RELAZIONE TECNICA

relativa agli aspetti geologici a supporto delle osservazioni del Comitato Proteggiamo il Caguenza/Zaščitimo Kragujnco, relativamente alla verifica di assoggettabilità alla procedura di VIA per il progetto di un impianto eolico, denominato "Pulfar", di potenza nominale pari a 28,8 MW integrato con un sistema di accumulo di potenza nominale pari a 20 MW da realizzarsi nei Comuni di Pulfero, Torreano, Cividale del Friuli, Moimacco e San Pietro al Natisone

Procedura SVA/SCR/2052

Figura 9: Sezione topografica B-B' trasversale relativa all'area di WTG 4 e inserimento dell'opera in progetto. (Non in scala, si veda scala grafica).

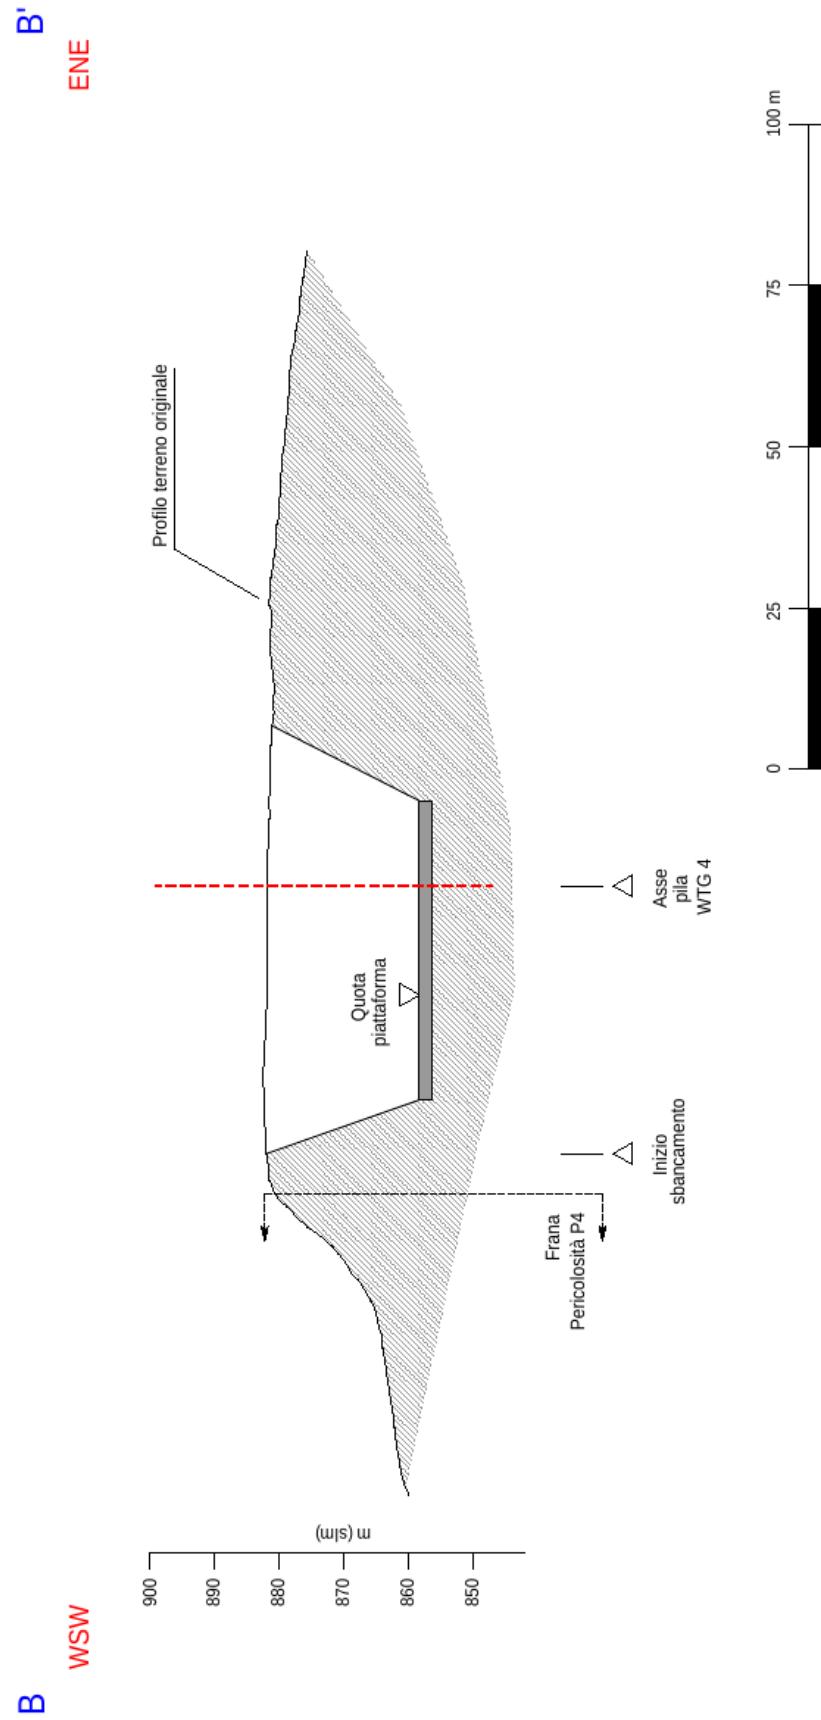
Le due sezioni, longitudinale A-A' e trasversale B-B' (si vedano figure 8 e 9), sono state realizzate dallo scrivente per meglio rappresentare le condizioni *ante e post operam*: esse riportano, pertanto, il profilo topografico originale, ricavato dal modello digitale, e l'inserimento del WTG 4.

Come evidente i fronti di scavo producono pareti con dislivello di quota superiore a 25 m (al netto di ulteriori approfondimenti legati agli scavi fondazionali, difficilmente quantificabili in questa fase), in prossimità di un pendio (fianco occidentale del Monte Craguenza) distinto da elevata acclività e interessato dal movimento franoso già citato.

Figura 10: Viabilità esistente e di progetto. (Non in scala, si veda scala grafica).

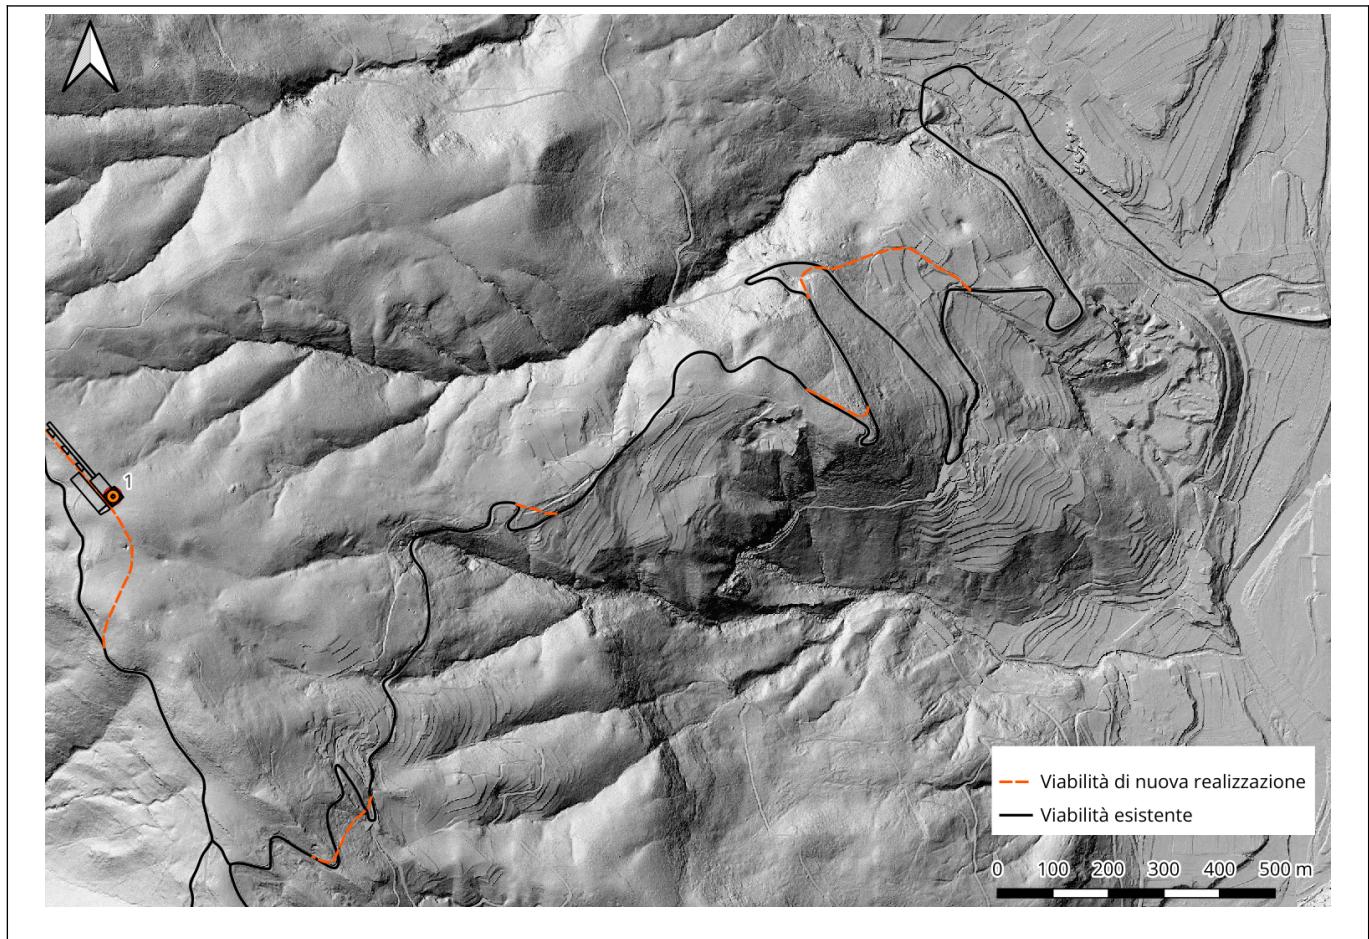
La strada comunale che da Ponte di Tiglio raggiunge l'abitato di Spignon (figura 10) rappresenta l'ossatura logistica del progetto "Pulfar": come tale dovrebbe costituire parte rilevante della documentazione del Proponente.

Ad oggi la strada comunale presenta un divieto di transito per i mezzi con massa totale superiore a 15 ton (a partire dall'abitato di Tarcetta); ci si chiede come questo possa conciliarsi con:

- la massa degli automezzi citati inevitabilmente dovrà superare la soglia consentita al traffico pari a 15 ton;
- la frequenza e le sollecitazioni dei carichi dinamici, legati al transito veicolare, comporterebbero cedimenti e deformazioni permanenti della sede stradale e il potenziale innesco di instabilità dei pendii;

Figura 11: Zona di rispetto delle acque potabili e nuova viabilità. (Non in scala, si veda scala grafica).

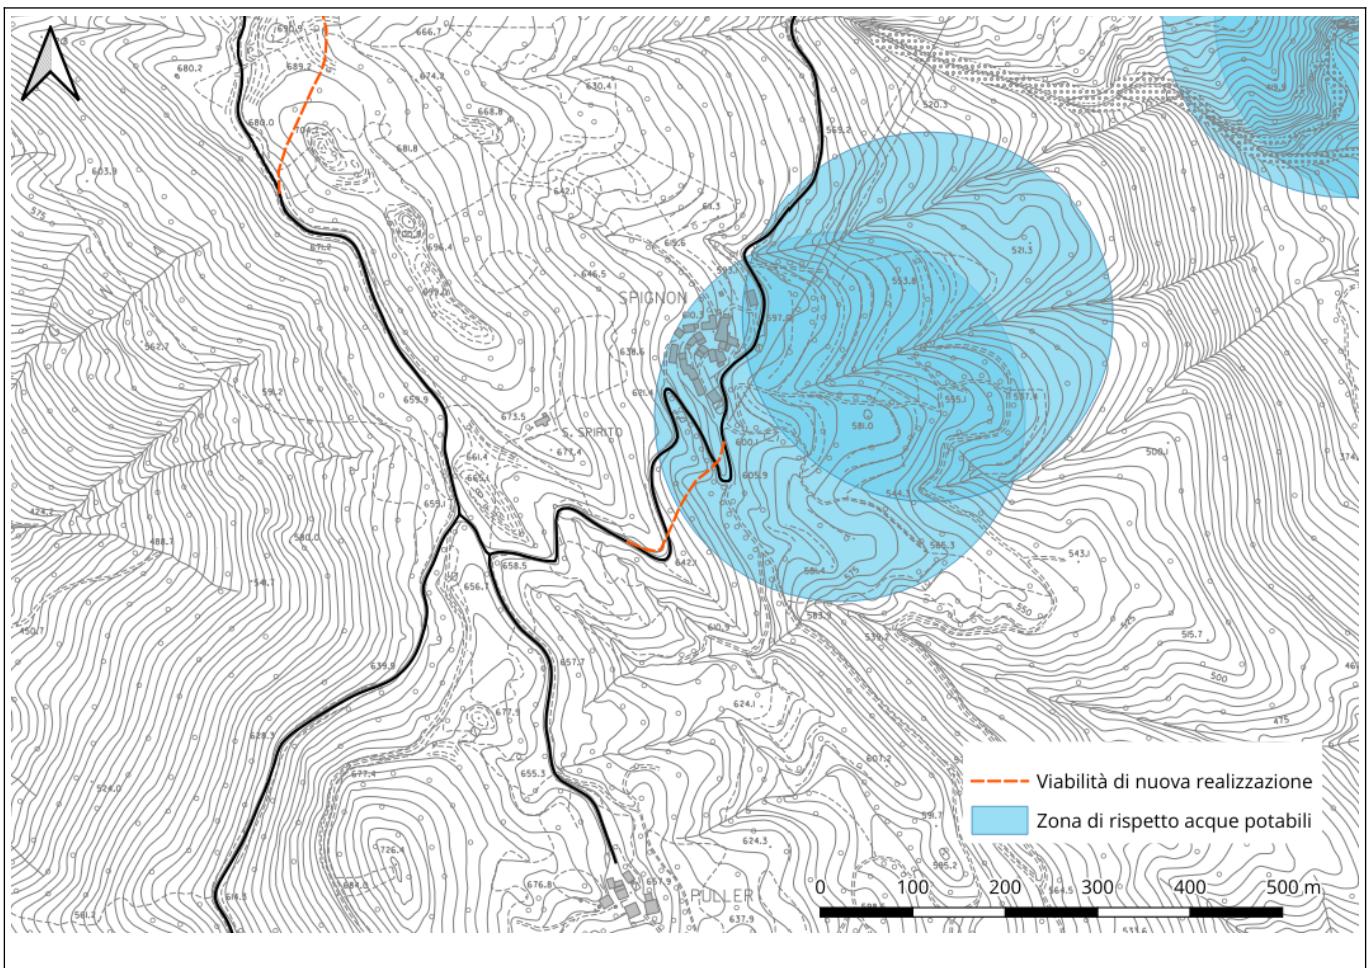
Si ricorda, infine, (cfr. § 2.3 Osservazioni sull'idrologia) che in corrispondenza dell'abitato di Spignon è presente una zona di rispetto (sensu *Piano regionale di tutela delle acque*), per la quale la Regione disciplina la salvaguardia delle acque destinate al consumo umano, in funzione di una serie di attività fra cui le opere viarie: come si può vedere dalla figura 11 il progetto inserisce, in prossimità di Spignon, una rettifica del tratto stradale il cui tracciato è quasi interamente ricadente nella citata zona di rispetto.
